福島第一原子力発電所  
特定原子力施設への指定に際し  
東京電力株式会社福島第一原子力発電所に  
対して求める措置を講ずべき事項について  
等への適合性について

(2号機燃料取り出し用構台設置に伴う  
ランウェイガード挿入箇所の施工について)

2023年11月

**指摘事項リスト（まとめ資料へ反映箇所）**  
**（案件：2号機燃料取り出し用構台設置に伴うランウェイガーダ挿入箇所の施工について）**

図3 ランウェイガード用開口における作業手順

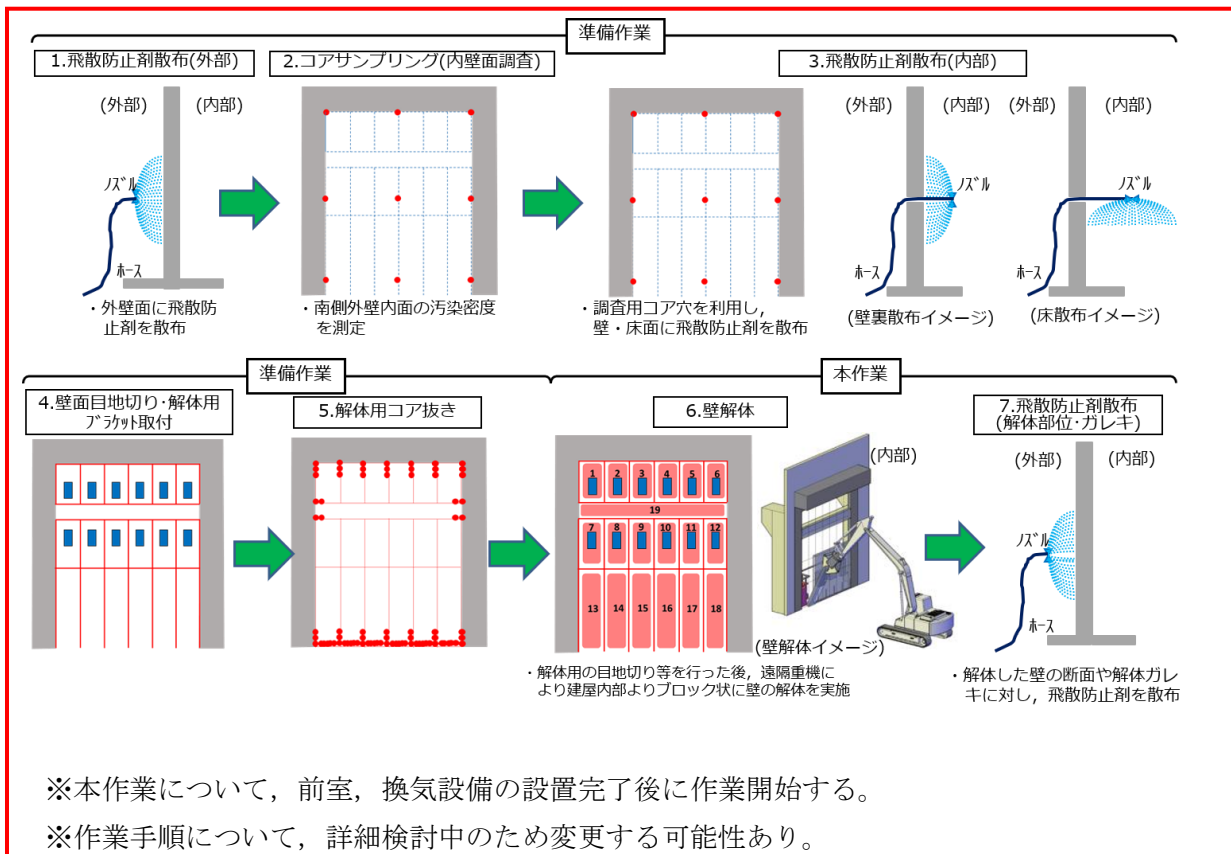
No.	実施回	指摘事項	回答	反映箇所	ページ番号	回答時期
12	第03回	原子炉建屋南側開口設置作業について、本年3月24日の福島第一原子力発電所における循環注水冷却・滞留水等に係る定例会で説明があった作業手順をまとめ資料に記載すること。	ランウェイガード用開口設置の作業手順をまとめ資料へ記載。	まとめ資料	I-1-13 (図3を追記)	第04回に回答
13	第03回	措置を講ずべき事項「II.10.放射性気体廃棄物の処理・管理」に関して、放射性物質の放出監視を目的に設置した、ダストモニタの警報設定値の設定の考え方と警報発報時の対応について示すこと。	○警報設定値の考え方 周辺監視区域境界の告示濃度【3ヶ月間の平均濃度(セシウム134:2×10-5Bq/cm3)。線量告示別表第1, 第五欄「周辺監視区域外の空気中の濃度限度】の1/2に相当するレベルを超えないように大気拡散を考慮し定めた値。  ○警報発報時の対応 ダストモニタにて警報が発生した場合、作業を中断し、開口設置箇所へ飛散防止剤を散布する。その後、警報の継続有無を確認した上で作業の再開を判断する。(まとめ資料II-13-7を参照願います。)	まとめ資料	II-10-5 (7行目「周辺監視区域境界の～」を修正)	第04回に回答
14	第03回	措置を講ずべき事項「II.11.放射性物質の放出抑制による敷地周辺の放射線防護等」に関して、開口設置作業に伴い放出される放射性物質による敷地境界線量の評価にあたっては、既認可の気象条件を用いること。あわせて、セシウム-134及びセシウム-137を評価対象核種とした理由を示すこと。	2号機原子炉建屋南側外壁の開口設置作業に伴い環境中へ放出される放射性物質量は、核種Cs-134およびCs-137による実効線量の合計で約1.5×10-3mSvと評価しており、それによる環境への影響評価は、実施計画III第3編2.2線量評価に記載されている1~4号機原子炉建屋からの追加的放出による評価結果(0.03mSv/年«既認可»)と比較して十分低いことを確認している。 また、開口設置作業に伴い放出される放射性物質はセシウム(Cs-134, Cs-137)が主要核種であるため、当該核種での敷地境界における実効線量を確認した。	まとめ資料	II-11-6 (別紙-1を修正)	第04回に回答

また、各開口の設置手順について、代表例としてランウェイガード用開口における作業手順を以下に記載する。(図3)

- (1) 仮囲いを設置し、飛散防止剤を散布する。
- (2) 外壁へコア抜き、ウォールソーを使用し、切り込みを入れる。  
(解体する外壁をブロック化する。)
- (3) ブロック化した外壁に遠隔重機が把持するための解体用ブラケットを取付ける。
- (4) 遠隔重機を使用し、解体用ブラケットを把持して外壁を解体する。
- (5) 解体したガラをコンテナ詰めし、搬出する。

図1 仮囲い設置位置図[単位: mm]

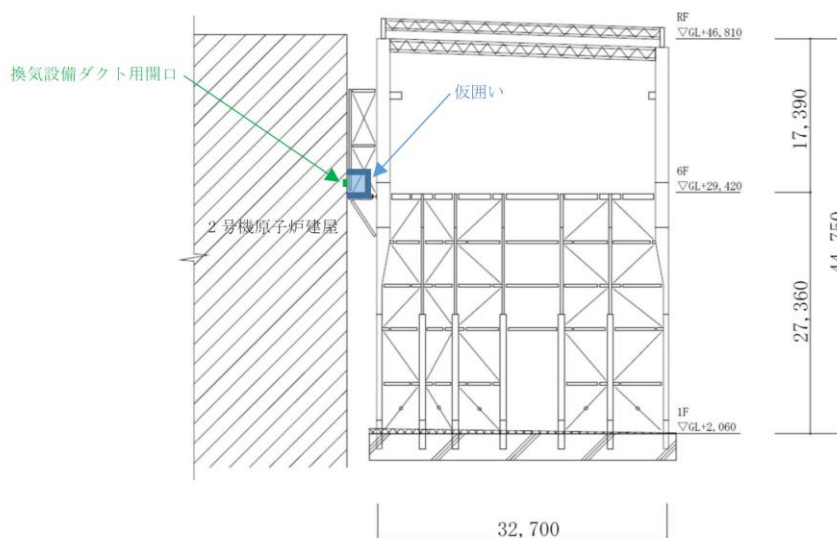
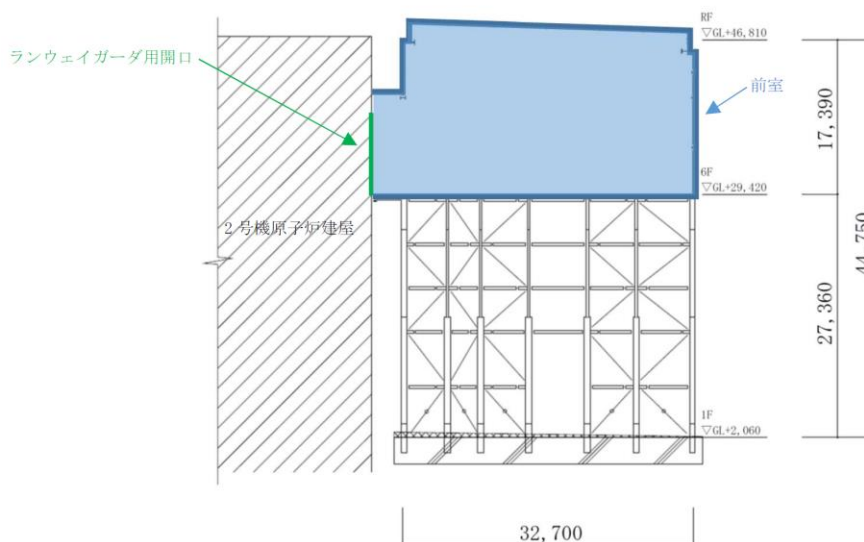
No.	実施回	指摘事項	回答	反映箇所	ページ番号	回答時期
1	第01回	原子炉建屋南側外壁の開口作業全体に係るフローを示すこと。	各開口作業におけるフロー（作業予定時期、前室又は仮囲いの設置位置）は以下の通り。 ○換気設備ダクト用開口 ・作業予定時期：2024年1～2月 ・設置位置：まとめ資料参照  ○ランウェイガーダ用開口、人員用開口、その他設備用開口 ・作業予定時期：2024年8～10月 ・設置位置：まとめ資料参照	まとめ資料	II-10-3,4 （2行目より「前室及び～」を追記）	第02回到回答
2	第01回	措置を講ずべき事項「II.10.放射性気体廃棄物の処理・管理」に関して、換気設備ダクト用開口の設置作業時は換気設備を稼働できないので、その場合における大気中への放射性物質の放出抑制対策を示すこと。	換気設備ダクト用開口設置時における放射性物質の放出抑制対策は以下の通り。 ・開口全体を覆う仮囲いの設置により、開口設置時における大気中への放射性物質の放出を抑制する（仮囲いの仕様、設置位置はまとめ資料を参照） ・開口設置作業の開始前及び終了後に、飛散防止剤を散布することにより、大気中への放射性物質の放出を抑制する	まとめ資料	II-10-3,4 （2行目より「前室及び～」を追記）	第02回到回答
3	第01回	措置を講ずべき事項「II.11.放射性物質の放出抑制による敷地周辺の放射線防護等」に関して、開口設置作業時における放射性物質の放出監視体制を示すこと。	開口設置時における監視体制（監視点、警報設置値）は以下の通り。 ○監視点：まとめ資料を参照 ○警報設置値： ・1,3号機オペレーティングフロア上のダストモニタ ・2号機西側構台前室周囲のダストモニタ ・2号機燃料取り出し用構台前室周囲のダストモニタ ⇒ $5.0 \times 10^{-3} (\text{Bq}/\text{cm}^3)$ ・構内ダストモニタで監視 ⇒ $1.0 \times 10^{-4} (\text{Bq}/\text{cm}^3)$ ・敷地境界ダストモニタで監視 ・敷地境界モニタリングポスト ⇒ $1.0 \times 10^{-5} (\text{Bq}/\text{cm}^3)$	まとめ資料	II-10-5 （4行目より「放射性物質の監視点及び～」を追記）	第02回到回答

○ 開口全体を覆う前室又は仮囲いの設置により、開口設置時における大気中への放射性物質の放出を抑制する。前室及び仮囲いの仕様、設置位置について以下に示す。(図1, 2)

(1) 換気設備ダクト用開口設置時(作業予定時期: 2024年1月~2月)

(2) ランウェイガード用開口，人員用開口及びその他設備用開口設置時（作業予定時期：2024年8月～10月）

図1 空間線量率データ（燃料取り出し用構台前室床レベル）

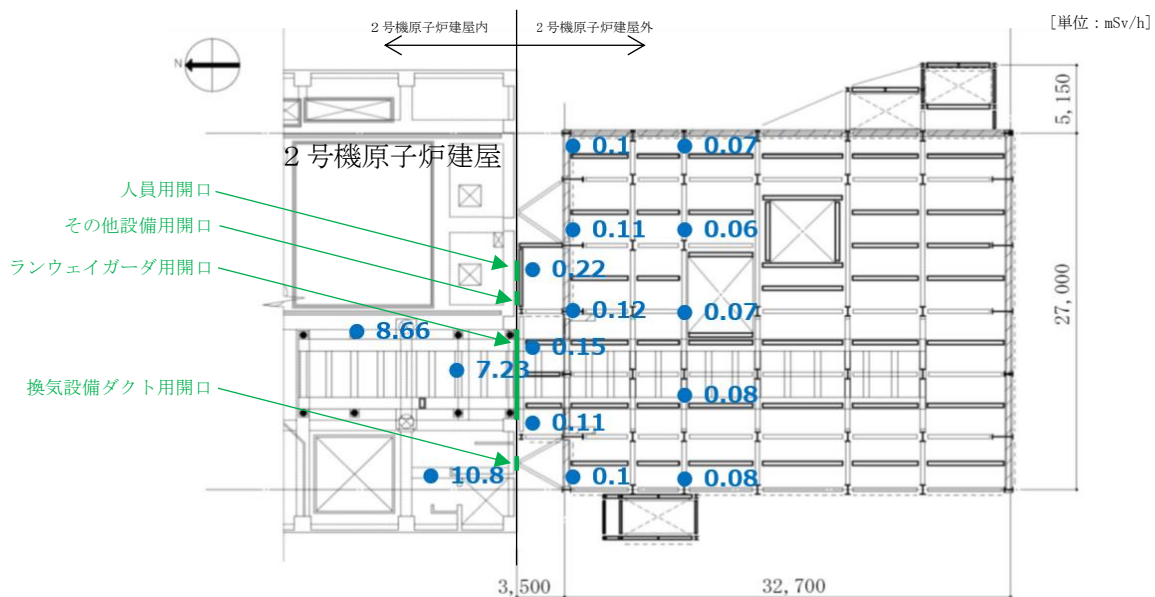
4	第01回	措置を講ずべき事項「II.12.作業者の被ばく線量の管理等」に関して、原子炉建屋西側開口設置作業の実績を踏まえた被ばく低減対策の取り組みと計画線量について示すこと。	西側開口の実績を踏まえた被ばく線量低減対策は以下の通り。 ・遠隔操作設備の設置による被ばく線量低減 ・遮蔽した退避場所の設置による被ばく線量低減 ・作業時間管理による被ばく線量低減 また、開口作業における1人あたりの日最大被ばく量は $1.2\text{mSv}/\text{日}$ と想定している。	まとめ資料	II-12-3 （最終行「なお、開口設置における～」を追記）	第02回到回答

開口設置作業における放射線業務従事者の被ばく線量低減策として、以下の対策を実施する。

- ・省人化を目的とした遠隔操作設備の設置による作業員被ばく量の低減
  - 遠隔操作重機の配備
  - 低線量エリアの遠隔操作室にモニター、操作用機器の配備
- ・遮蔽した退避場所の設置による作業員被ばく量の低減
  - 作業エリア近くに退避場所を設置する。
- ・作業時間管理による作業員被ばくの低減
  - タイムキーパーを配置し、時間管理を行う。

なお、開口設置における1人あたりの1日の最大被ばく線量は1.2mSv/日（当該工事期間中における1人あたりの1日の平均被ばく線量は0.52mSv/日）と想定している。

図2 空間線量率データ（西側構台床レベル）

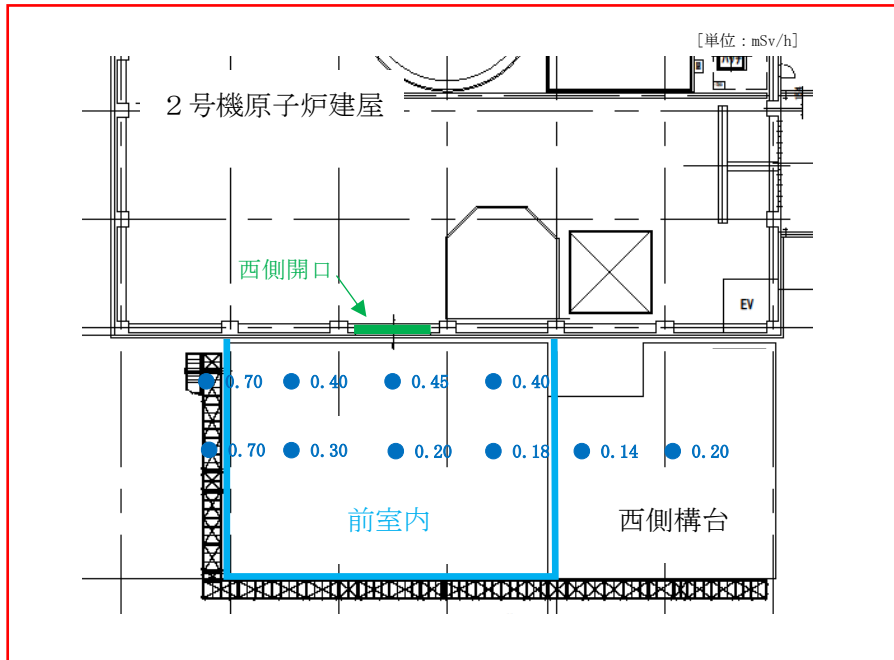
15	第03回	措置を講ずべき事項「II.12.作業者の被ばく線量の管理等」に関して、類似作業である原子炉建屋西側開口設置作業時における雰囲気線量及び作業者の被ばく実績を示すこと。	西側開口設置時における1人あたりの1日の最大被ばく線量実績値は0.82mSv/日。(当該工事期間中における1人あたりの1日の平均被ばく線量は0.14mSv/日)作業エリア空間線量率データはまとめ資料を参照願います。	まとめ資料	II-12-4 (1行目「〈参考〉」を追記)	第04回に回答
16	第03回	措置を講ずべき事項「II.14.②自然現象に対する設計上の考慮」に関して、Ss900に対する開口設置後の原子炉建屋における耐震安全性について、Ss600に対する耐震壁の最大せん断ひずみから求めた概算評価の手法を示すこと。	概算評価の手法について、以下に考え方(評価方法)を示す。 ・2号機燃料取り出し用構台の設置(2022年4月22日認可, 原規規発第2204221号)審査時に、原子炉建屋の耐震評価をSs600と1/2Ss450で実施し、Ss600に対し1/2Ss450を適用した場合の影響が小さいことを確認している。 ・上記の実施計画において、Ss600に対する原子炉建屋5階耐震壁のせん断ひずみの検討の結果、最大せん断ひずみは0.24×10-3と評価されている。 ・今回、Ss900による影響評価にあたっては、上記のせん断ひずみの評価結果が保守的に1/2Ss450の入力時のせん断ひずみと同等と考え、エネルギー一定則を利用して、入力地震動がSs900となった場合の耐震壁のせん断ひずみを算定する。その際、Ss900は1/2Ss450の2倍であることから、原子炉建屋の応答が2倍になると仮定する。	まとめ資料	II-14-②-3 (13行目「〈補足〉」を追記)	第04回に回答

西側開口設置時における1人あたりの1日の最大被ばく線量実績値は0.82mSv/日（当該工事期間中における1人あたりの1日の平均被ばく線量実績値は0.14mSv/日）であった。当時の作業エリア空間線量率データを以下に示す。（図2）

図1 せん断スケルトン曲線上の最大応答値

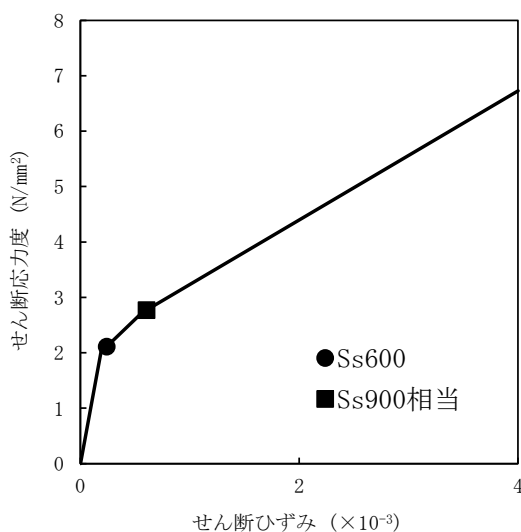
9	第02回	措置を講ずべき事項「II.11.放射性物質の放出抑制による敷地周辺の放射線防護等」に関して、原子炉建屋南側開口部設置作業によって環境中へ放出される放射性物質質量及びそれによる環境への影響評価を示すこと。	2号機原子炉建屋南側外壁の開口設置作業に伴い環境中へ放出される放射性物質質量は、核種Cs-134およびCs-137による実効線量の合計で約 $1.1 \times 10^{-3}$ mSvと評価しており、それによる環境への影響評価は、実施計画III 第3編2.2 線量評価に記載されている1～4号機原子炉建屋からの追加的放出による評価結果（ $8.8 \times 10^{-3}$ mSv/年«申請中»）と比較して十分低いことを確認している。	まとめ資料	II-11-6 (別紙-1を追加)	第03回に回答
10	第02回	措置を講ずべき事項「II.12.作業者の被ばく線量の管理等」に関して、開口部設置作業エリアにおける原子炉建屋内外の雰囲気線量を示すこと。	開口設置部近傍の空間線量率は、2号機原子炉建屋屋内では2023年6月に測定しており、開口設置部近傍では7.23mSv/h程度。2号機原子炉建屋屋外では2023年8月に測定しており、開口設置部近傍エリアでは0.11～0.22mSv/h程度である。	まとめ資料	II-12-3 (18行目「開口設置作業における年間線量率」を追記)	第03回に回答
11	第02回	措置を講ずべき事項「II.14.② 自然現象に対する設計上の考慮」に関して、Ss900に対する開口設置後の原子炉建屋の健全性について説明すること。	Ss900に対する開口設置後の原子炉建屋の耐震安全性については、Ss600に対する耐震壁の最大せん断ひずみ（ $0.24 \times 10^{-3}$ ）から概算評価すると、耐震壁の終局耐力（ $4.0 \times 10^{-3}$ ）に対して十分に余裕があると考えられる。概算評価の詳細については、まとめ資料を参照願います。	まとめ資料	II-14-②-3 (10行目「なお、Ss900に対する～」を追記)	第03回に回答

- ・ 2号機原子炉建屋の南側外壁へ耐震安全性に影響のある主要な開口を設置した場合の地震応答解析を実施し、2号機原子炉建屋の耐震安全性を確保していることを確認した。2号機原子炉建屋の耐震性の検討は、耐震安全上重要な設備への波及的影響防止の観点から、耐震壁のせん断ひずみが鉄筋コンクリート造耐震壁の終局限界に対応した評価基準値 ( $4.0 \times 10^{-3}$ ) 以下になることを確認している。(詳細は「Ⅱ特定原子力施設の設計, 設備 2 特定原子力施設の構造及び設備, 工事の計画 2.11 使用済燃料プールからの燃料取り出し設備 添付資料-4-2 燃料取り出し用カバーの構造強度及び耐震性に関する説明書」を参照。)
- ・ なお, Ss900 に対する開口設置後の2号機原子炉建屋の耐震安全性については, Ss600 に対する耐震壁の最大せん断ひずみ ( $0.24 \times 10^{-3}$ ) から概算評価すると, 耐震壁の終局耐力 ( $4.0 \times 10^{-3}$ ) に対して十分に余裕があると考えられる。

- 2号機燃料取り出し用構台の設置(2022年4月22日認可, 原規規発第2204221号)審査時に, 原子炉建屋の耐震評価を Ss600 と  $1/2Ss450$  で実施し, Ss600 に対し  $1/2Ss450$  を適用した場合の影響が小さいことを確認している。
- 上記の実施計画において, Ss600 に対する原子炉建屋5階耐震壁のせん断ひずみの検討の結果, 最大せん断ひずみは  $0.24 \times 10^{-3}$  と評価されている。
- 今回, Ss900 による影響評価にあたっては, 上記のせん断ひずみの評価結果が保守的に  $1/2Ss450$  の入力時のせん断ひずみと同等と考え, エネルギー一定則を利用して, 入力地震動が Ss900 となった場合の耐震壁のせん断ひずみを算定する。その際, Ss900 は  $1/2Ss450$  の2倍であることから, 原子炉建屋の応答が2倍になると仮定する。
- 概算評価の結果, せん断ひずみは図1に示す「■Ss900相当」の位置と推定され, 終局耐力に相当するせん断ひずみには十分な余裕があると考えた。
